福島第一原子力発電所 特定原子力施設に係る実施計画変更比較表（第Ⅱ章 2.2 原子炉格納容器内窒素封入設備）

変 更 前	変 更 後	変 更 理 由
<p>2.2 原子炉格納容器内窒素封入設備</p> <p>2.2.1 基本設計</p> <p>(中略)</p> <p>2.2.1.5 主要な機器</p> <p>2.2.1.5.1 系統構成</p> <p>原子炉格納容器内窒素封入設備は窒素ガス分離装置3台を高台に設置し、ヘッダを介して1～3号機へ窒素を封入しており、窒素ガス分離装置の単一故障によって窒素封入が長期間停止することを防止する。また、窒素ガス分離装置の定期的な機能確認を単独で行えるようにするとともに、系統を隔離しての補修作業が可能となるようにする。更に、高台に非常用窒素ガス分離装置及び専用のディーゼル発電機（以下、D/Gという）を設置する。主要設備構成を以下に記載する。（添付資料－1）</p> <p>(1) 窒素ガス分離装置</p> <p>原子炉格納容器内窒素封入設備は、3台の窒素ガス分離装置をヘッダを介して連結し、1～3号機の原子炉压力容器及び原子炉格納容器へ窒素を封入できるように構成される。なお、<u>2台の窒素ガス分離装置については</u>所内電源系統の他に独立した専用のD/Gからの受電が可能である。 <u>また予備としては所内電源系統から独立した専用のD/Gから受電する非常用窒素ガス分離装置を配置する。</u></p> <p>(中略)</p> <p>(3) 電源</p> <p><u>常用</u>の窒素ガス分離装置は、複数系統の所内高圧母線から受電できる構成とする。外部電源喪失の場合でも、非常用所内電源から電源を供給することで<u>常用</u>の窒素ガス分離装置のいずれか1台の運転が可能となる構成とする。</p> <p>また、窒素ガス分離装置A、B及び非常用窒素ガス分離装置には専用のD/Gを有しており、全交流電源喪失の場合でも窒素の封入が可能となる設備とする。</p> <p>(中略)</p> <p>2.2.1.6 自然災害対策等</p> <p>(中略)</p> <p>(3) 豪雨</p> <p>窒素ガス分離装置は設計上、側溝が整備されているエリアに設置し、<u>また</u>コンテナ内や屋根カバー内に設置することから、豪雨に耐えうる構造としている。</p> <p>屋外の窒素封入ラインは、全て屋外仕様品を用いており、豪雨による機器への影響は受けにくい設計としている。屋内の窒素封入ラインは、各号機原子炉建屋内及びタービン建屋内に設置しているため、豪雨による設備損傷の恐れはない。</p> <p>万一の損傷を考慮し、高台に窒素ガス分離装置を設置し、ホースや取り付け治具についても予備品を準備し、速やかに窒素の封入が再開できるようにする。</p> <p>(4

図-1 原子炉格納容器内窒素封入設備 系統概略図

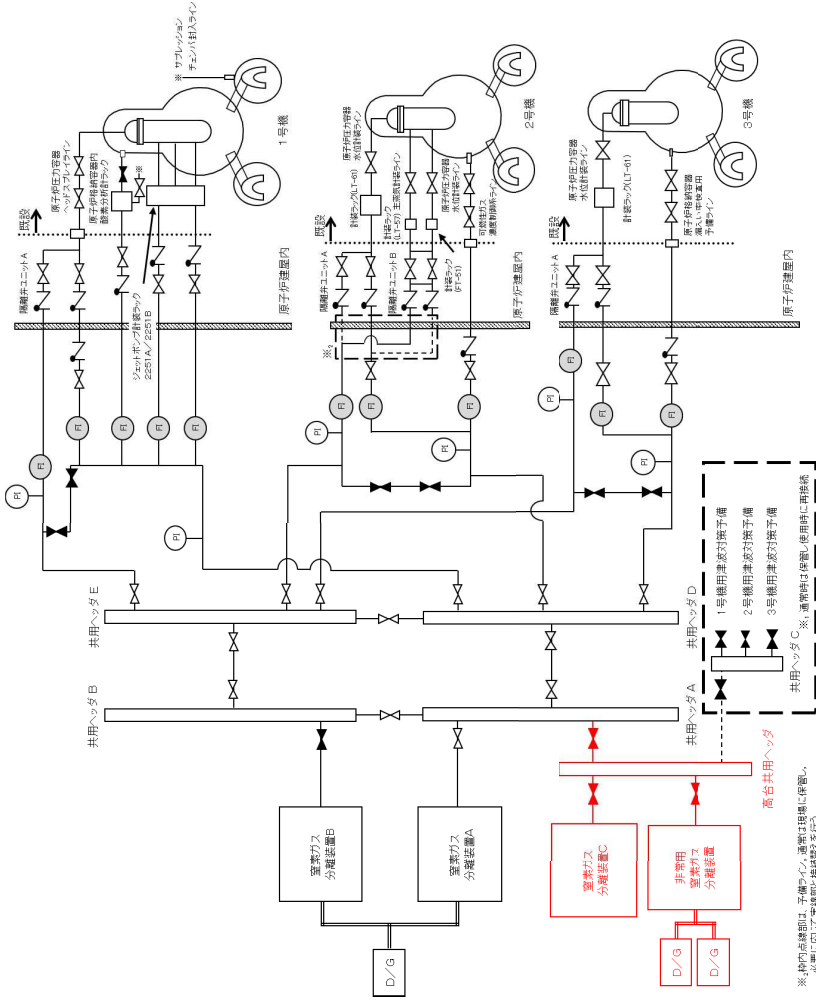
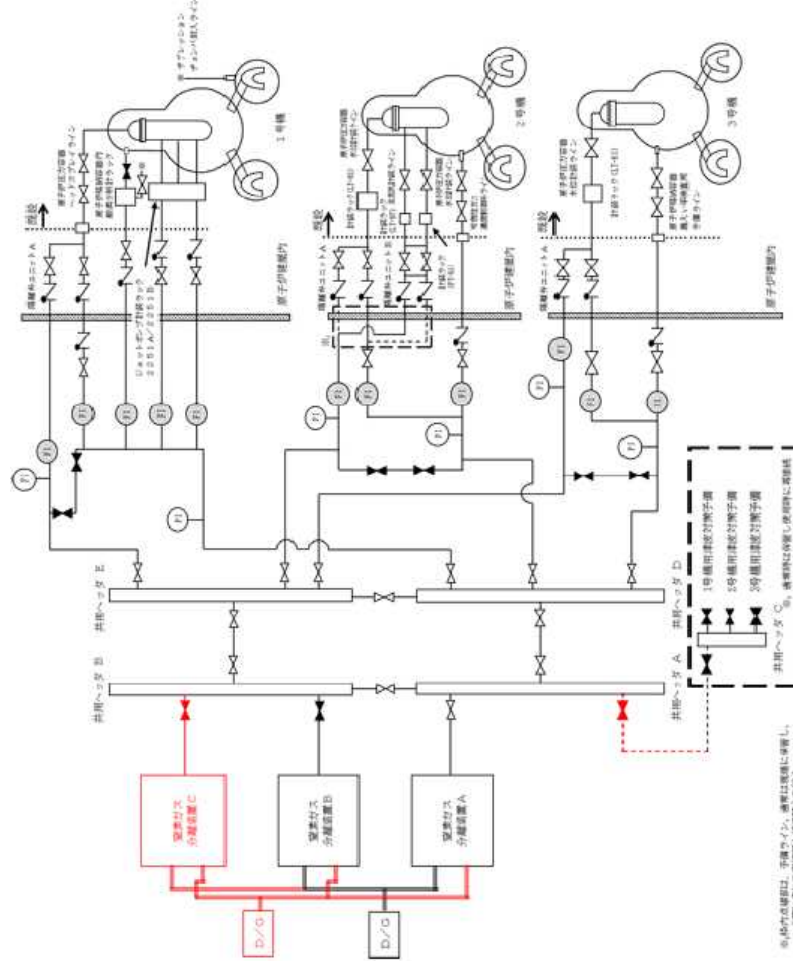
窒素封入設備の系統構成変更及び窒素ガス分離装置C取替に伴う変更
